Autorité environnementale

**Avis délibéré de l'Autorité environnementale sur
la liaison intercommunale nord-ouest (LINO)
partie sud dans le département du Nord (59)
- actualisation de l'avis Ae n°2012-72**

n°Ae : 2019-49

Figure 3 : Profil en travers type. Source : avis Ae n°2012-72, extrait de l'étude d'impact de 2013

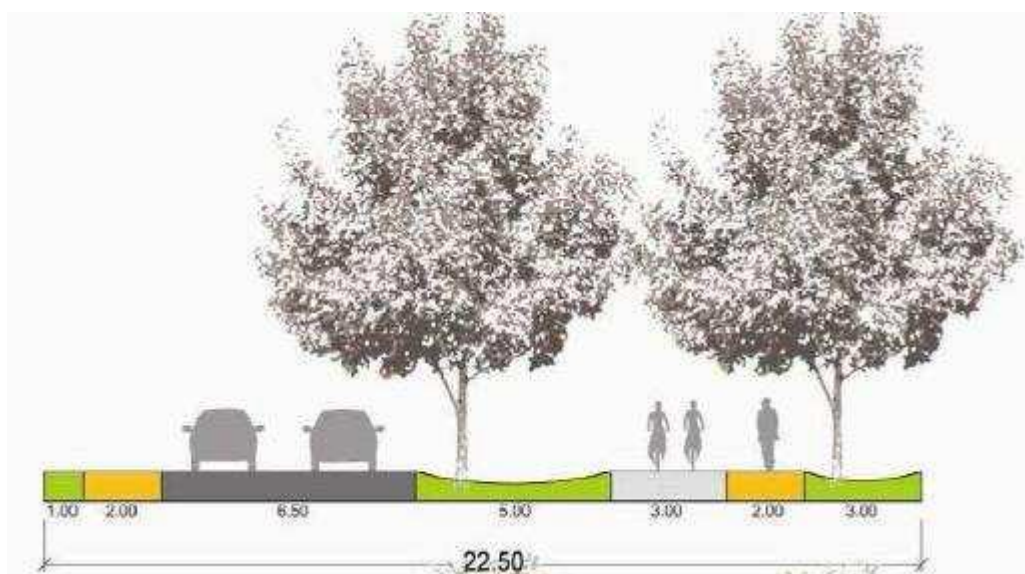
Toutefois, les plans des profils du projet ne correspondent pas à ce profil type, les profils étant parfois très différents entre tronçons adjacents. Il serait utile de présenter plus précisément les différents profils en travers des trois tranches fonctionnelles dans les différentes pièces du dossier.

Sans véritable justification, les différentes tranches fonctionnelles sont subdivisées en tronçons avec des profils en travers parfois très différents. Alors que le dossier de demande de DUP présenté à l'enquête publique en 2013 et le résumé non technique du dossier annoncent un profil type, les profils retenus sont souvent très différents et aucun ne correspond exactement au profil type.

Il en résulte que les chaussées paraissent trop généreusement dimensionnées pour que l'aménagement corresponde à la limitation de vitesse, ce qui est susceptible d'induire une augmentation de trafic¹⁵ et des vitesses moyennes plus élevées, que les espaces destinés aux

L'Ae recommande de présenter et discuter les choix effectués pour tous les profils en travers des voiries, et tout particulièrement les largeurs des chaussées et des trottoirs, en fonction de leur usage, des limitations de vitesse et de la présence ou non de riverains à proximité, en cohérence avec les objectifs affichés de développement des modes alternatifs à la circulation automobile qui requiert notamment la continuité des itinéraires piétons et cyclistes.
